赤字又は赤枠：申請時の変更箇所
 青字又は青枠：補正時の変更箇所

既許可 添付書類八 (令和2年10月21日許可)	当初申請 (令和3年4月26日)	補正 (令和5年10月27日)	備考
<p style="text-align: center;">新規追加</p>	 <p style="text-align: center;">第 1. 4. 5 図 弾性設計用地震動 Sd-3 の時刻歴波形</p>	 <p style="text-align: center;">第 1. 4. 5 図 弾性設計用地震動 Sd-3 の時刻歴波形</p>	<p>・弾性設計用地震動 Sd-3 の追加、図の変更</p>

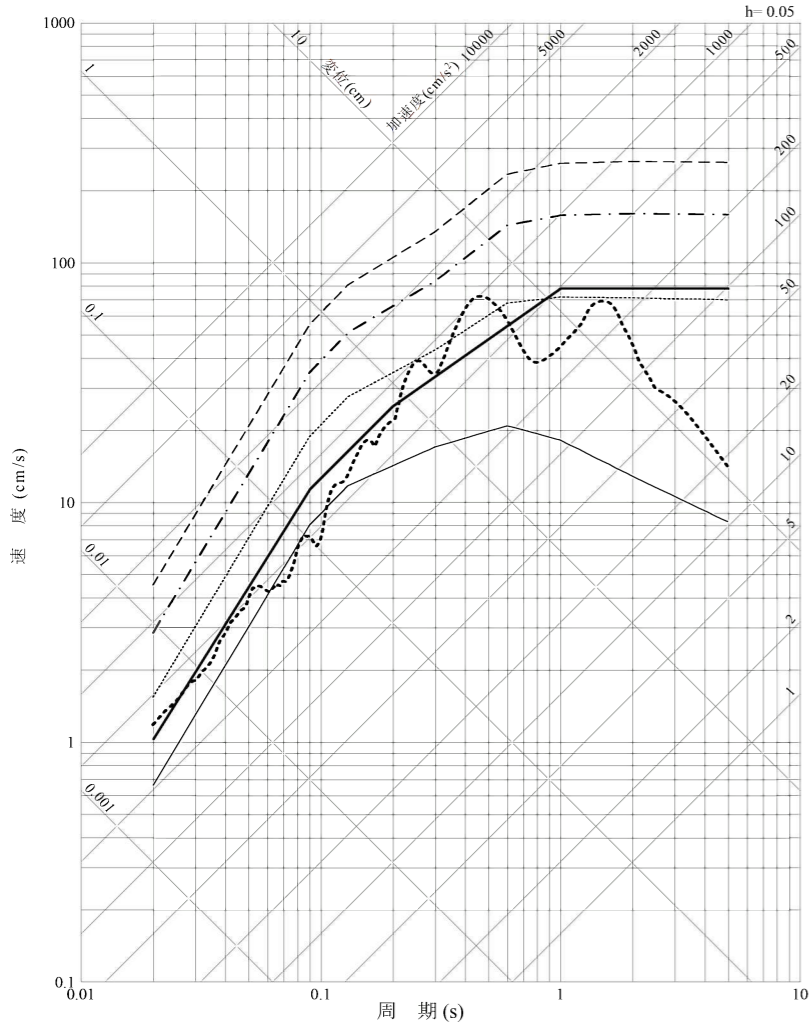
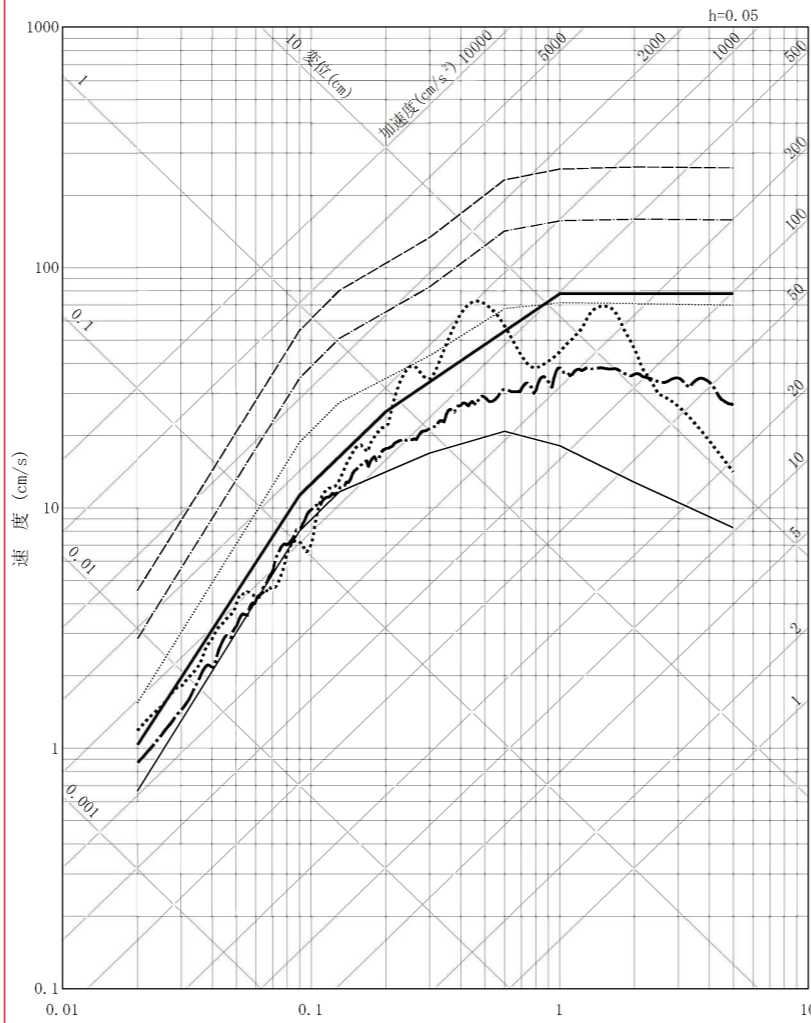
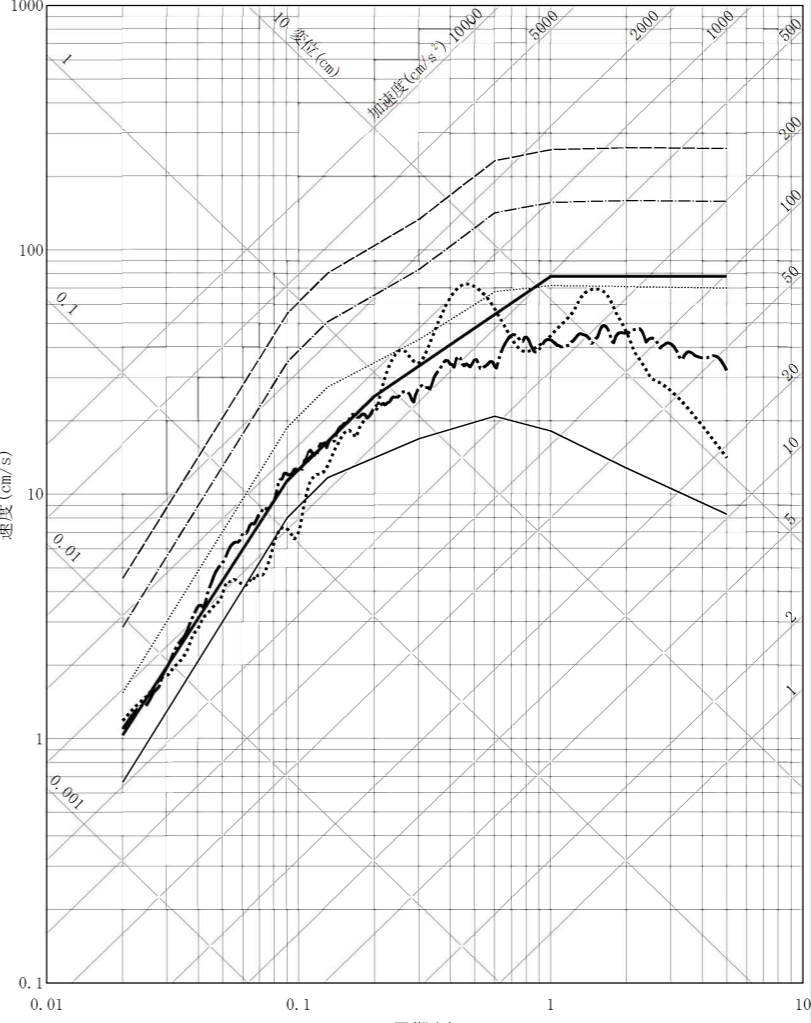
既許可 添付書類八 (令和2年10月21日許可)	当初申請 (令和3年4月26日)	補正 (令和5年10月27日)	備考
<div data-bbox="252 462 415 556" style="margin-bottom: 10px;"> <p>— Sd-1_H Sd-2_H - - - S₁</p> </div>  <div data-bbox="207 1648 786 1722" style="margin-top: 10px;"> <p>第1.4.5図 弾性設計用地震動と基準地震動S₁の 応答スペクトルの比較 (水平方向)</p> </div>	<div data-bbox="1113 409 1276 546" style="margin-bottom: 10px;"> <p>— Sd-1_H Sd-2_H - . - Sd-3_H - - - S₁</p> </div>  <div data-bbox="994 1648 1587 1722" style="margin-top: 10px;"> <p>第1.4.6図 弾性設計用地震動と基準地震動S₁の 応答スペクトルの比較 (水平方向)</p> </div>	<div data-bbox="1884 409 2047 546" style="margin-bottom: 10px;"> <p>— Sd-1_H Sd-2_H - . - Sd-3_H - - - S₁</p> </div>  <div data-bbox="1780 1648 2374 1722" style="margin-top: 10px;"> <p>第1.4.6図 弾性設計用地震動と基準地震動S₁の 応答スペクトルの比較 (水平方向)</p> </div>	<div data-bbox="2493 409 2849 483" style="margin-top: 10px;"> <p>・弾性設計用地震動 Sd-3 の追 加、図の変更</p> </div>

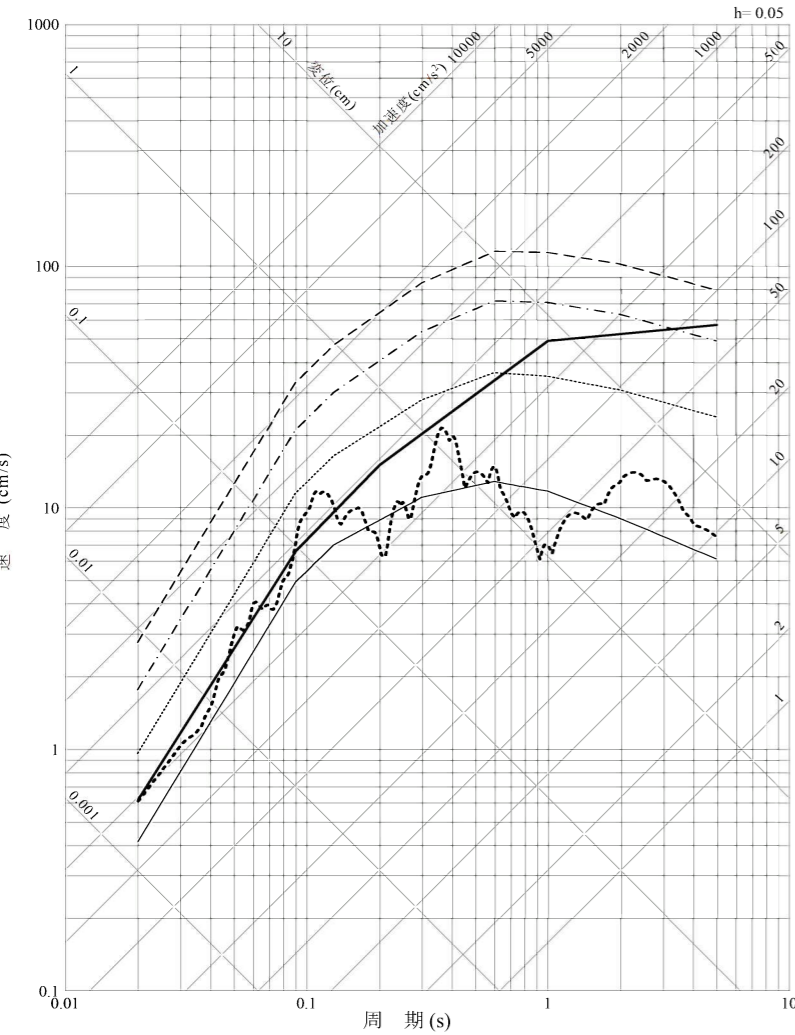
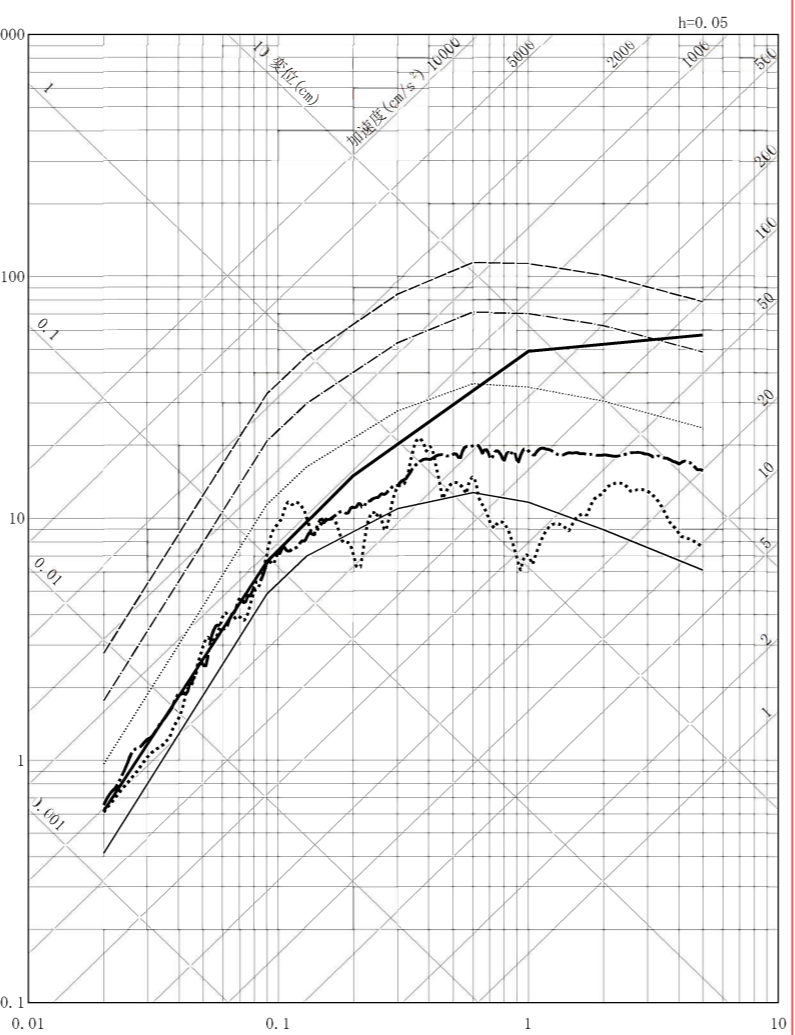
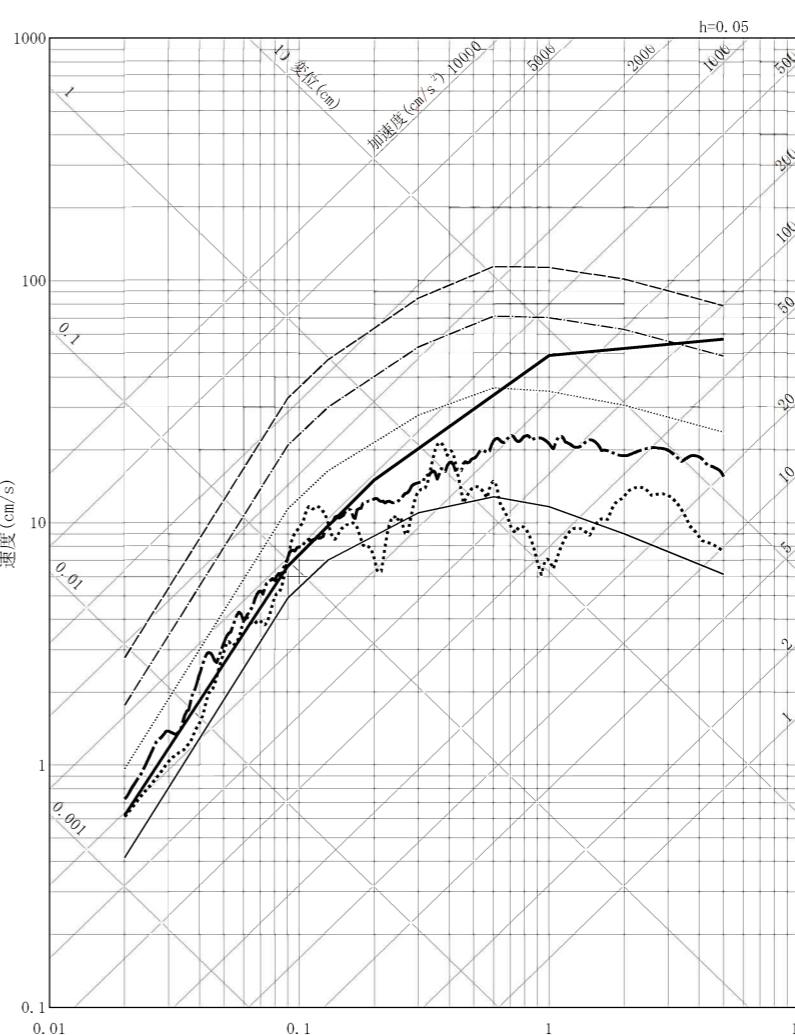
既許可 添付書類八 (令和2年10月21日許可)	当初申請 (令和3年4月26日)	補正 (令和5年10月27日)	備考
<div data-bbox="231 451 617 651" style="margin-bottom: 10px;"> <p>— Sd-1_H</p> <p>⋯ Sd-2_H</p> <p>— 10⁻³一様ハザードスペクトル</p> <p>⋯ 10⁻⁴一様ハザードスペクトル</p> <p>- - - 10⁻⁵一様ハザードスペクトル</p> <p>- - - 10⁻⁶一様ハザードスペクトル</p> </div>  <div data-bbox="178 1774 884 1890" style="margin-top: 10px;"> <p>第1.4.6図 弾性設計用地震動の応答スペクトル及び解放基盤表面における地震動の一様ハザードスペクトル (水平方向)</p> </div>	<div data-bbox="1038 367 1439 619" style="margin-bottom: 10px;"> <p>— Sd-1_H</p> <p>⋯ Sd-2_H</p> <p>- · - · Sd-3_H</p> <p>— 10⁻³一様ハザードスペクトル</p> <p>⋯ 10⁻⁴一様ハザードスペクトル</p> <p>- - - 10⁻⁵一様ハザードスペクトル</p> <p>- - - 10⁻⁶一様ハザードスペクトル</p> </div>  <div data-bbox="964 1774 1670 1890" style="margin-top: 10px;"> <p>第1.4.7図 弾性設計用地震動の応答スペクトル及び解放基盤表面における地震動の一様ハザードスペクトル (水平方向)</p> </div>	<div data-bbox="1869 367 2270 619" style="margin-bottom: 10px;"> <p>— Sd-1_H</p> <p>⋯ Sd-2_H</p> <p>- · - · Sd-3_H</p> <p>— 10⁻³一様ハザードスペクトル</p> <p>⋯ 10⁻⁴一様ハザードスペクトル</p> <p>- - - 10⁻⁵一様ハザードスペクトル</p> <p>- - - 10⁻⁶一様ハザードスペクトル</p> </div>  <div data-bbox="1751 1774 2457 1890" style="margin-top: 10px;"> <p>第1.4.7図 弾性設計用地震動の応答スペクトル及び解放基盤表面における地震動の一様ハザードスペクトル (水平方向)</p> </div>	<div data-bbox="2478 409 2849 483" style="margin-top: 10px;"> <p>・弾性設計用地震動 Sd-3 の追加、図の変更</p> </div>

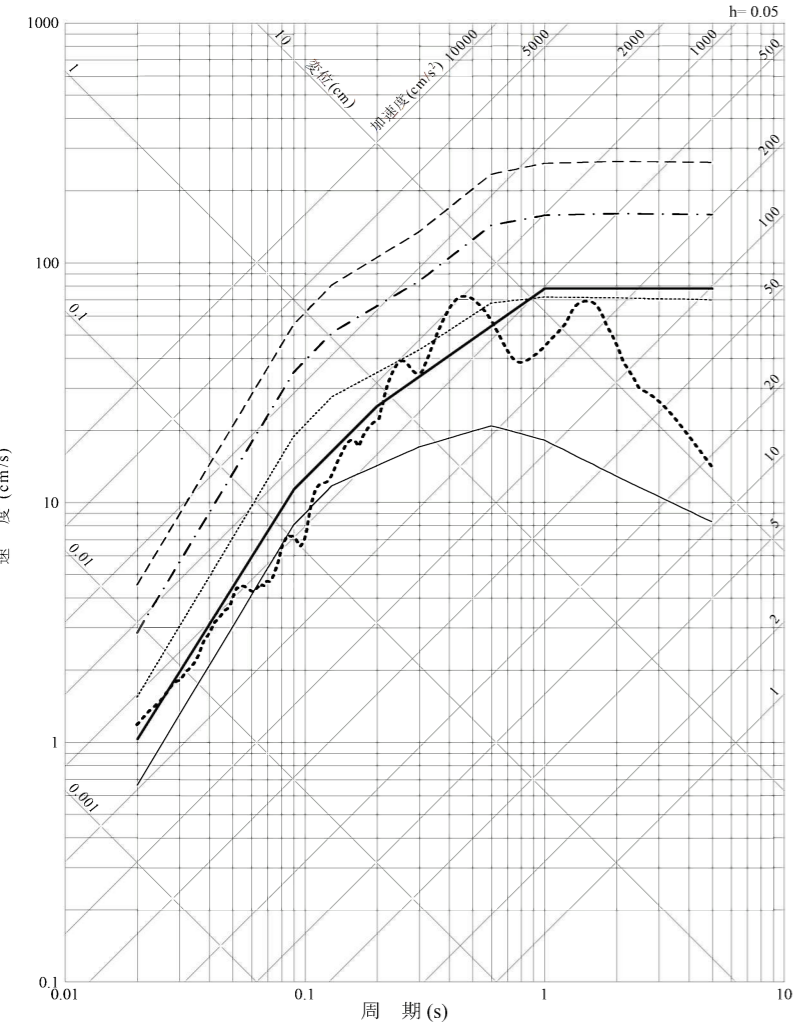
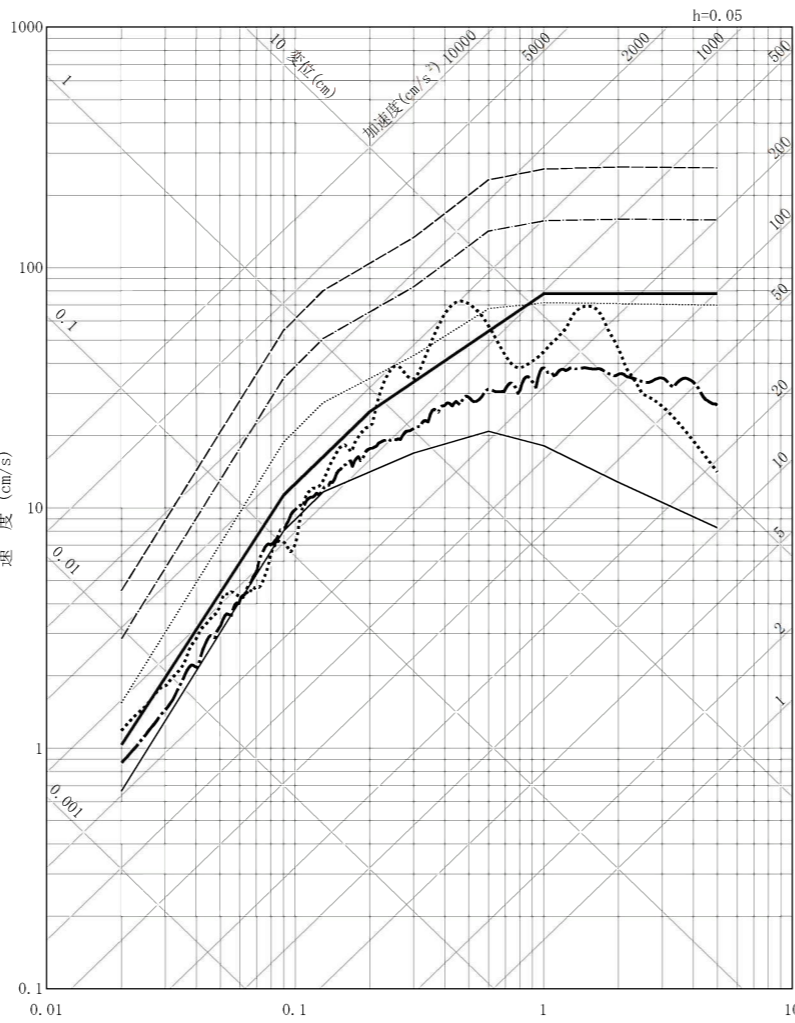
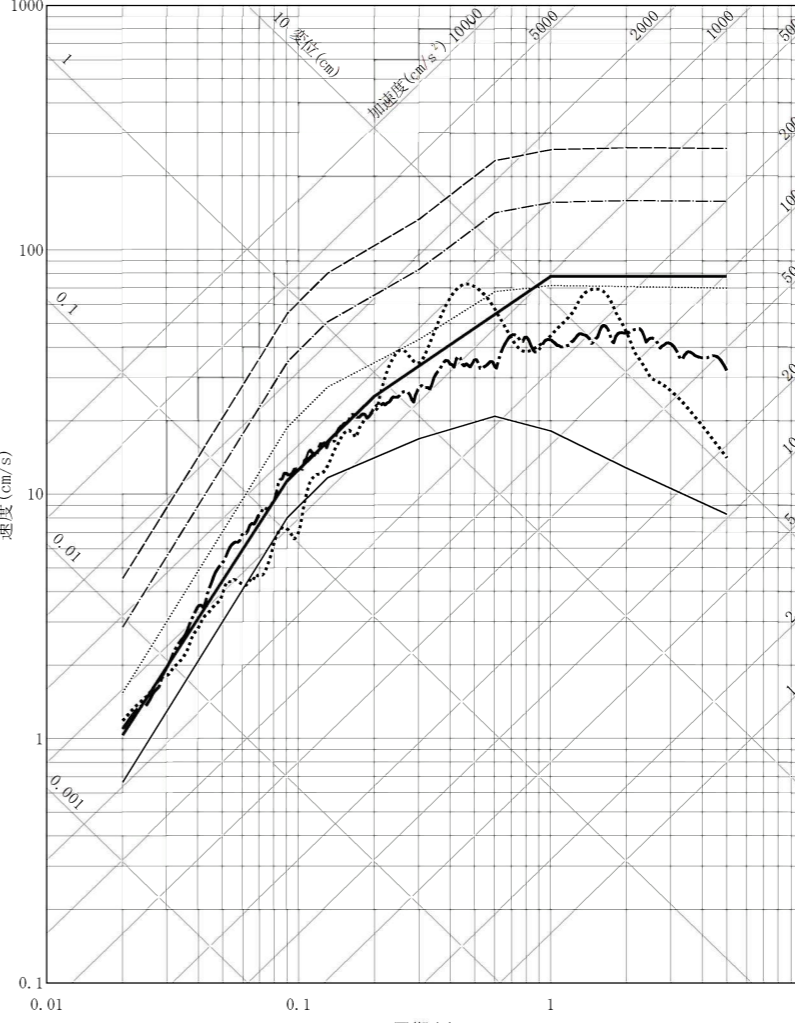
既許可 添付書類八 (令和2年10月21日許可)	当初申請 (令和3年4月26日)	補正 (令和5年10月27日)	備考
<p style="text-align: center;">新規追加</p>	 <p style="text-align: center;">第 1. 4. 5 図 弾性設計用地震動 Sd-3 の時刻歴波形</p>	 <p style="text-align: center;">第 1. 4. 5 図 弾性設計用地震動 Sd-3 の時刻歴波形</p>	<p>・弾性設計用地震動 Sd-3 の追加、図の変更</p>
